VYSVĚTLENÍ ZADÁVACÍ DOKUMENTACE č. 1

Zadavatel:	Nemocnice Pardubického kraje, a.s.
Sídlo:	Kyjevská 44, 532 03 Pardubice
IČO:	275 20 536
Zastoupený:	MUDr. Tomášem Gottvaldem, MHA, předsedou představenstva MUDr. Vladimírem Ningerem, Ph.D., členem představenstva
Název veřejné zakázky:	Dodávka záložních zdrojů elektrické energie UPS znovuvyhlášení
Režim veřejné zakázky:	Zjednodušené podlimitní řízení
Druh veřejné zakázky:	Dodávky

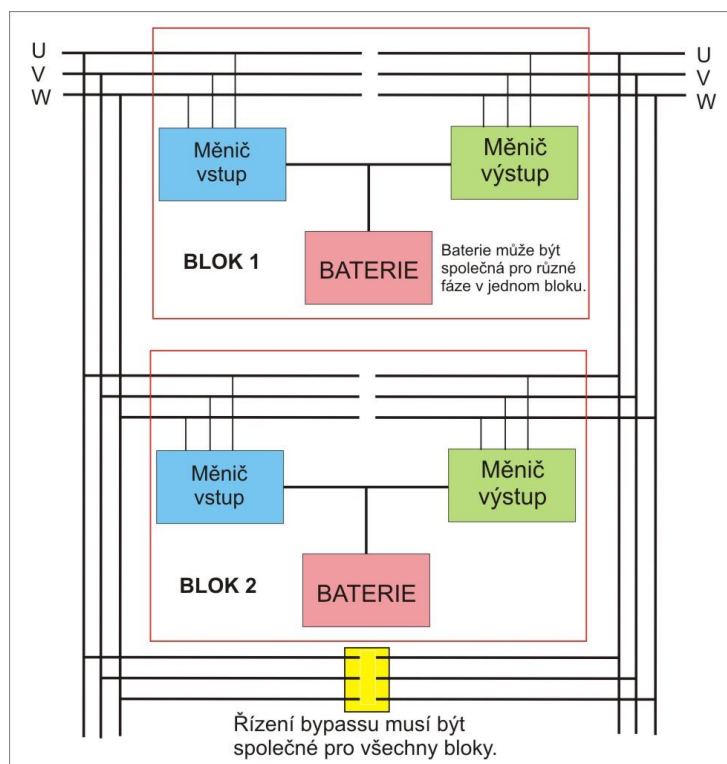
- V technické specifikaci je uvedeno: „moduly musí mít vlastní baterie“. Znamená to, že uživatel požaduje separované baterie pro každý modul na celou dobu zálohy a nebo jsou baterie společné pro celou sestavu UPS ?
- Jak si lze vysvětlit požadavek: „Každý výkonový modul musí být schopný pracovat v jakékoli pozici UPS bez potřeby jakékoli konfigurace ze strany servisu nebo uživatele. Konfigurace modulu musí probíhat při změně pozice automaticky“, když nepředpokládáme jakoukoliv manipulaci s celou nainstalovanou sestavou UPS v racku?

- Každý modul musí mít své baterie na celou dobu zálohy pro svojí poměrnou část výkonu. Při odpojení jednoho modulu nebo jeho baterií (může být testováno jako pomyslná výměna baterií jednoho modulu při předání díla), musí zbytek modulů výkonově a časově pokrýt požadované hodnoty. Jedna baterie může být rozvedena do více měničů pro různé fáze třífázové soustavy v jednom bloku. Jedno z možných řešení na přiloženém obrázku.

- b) Pokud se přehodí nebo přepojí jednotlivé pozice modulů mezi sebou, nebude potřeba nic nastavovat a konfigurovat. Při výměně modulu se pouze přepojí kabely, nebo se vysune-zasune blok do šasi. Je možné i uzavřené řešení, aby případnou manipulaci prováděl dodavatel.
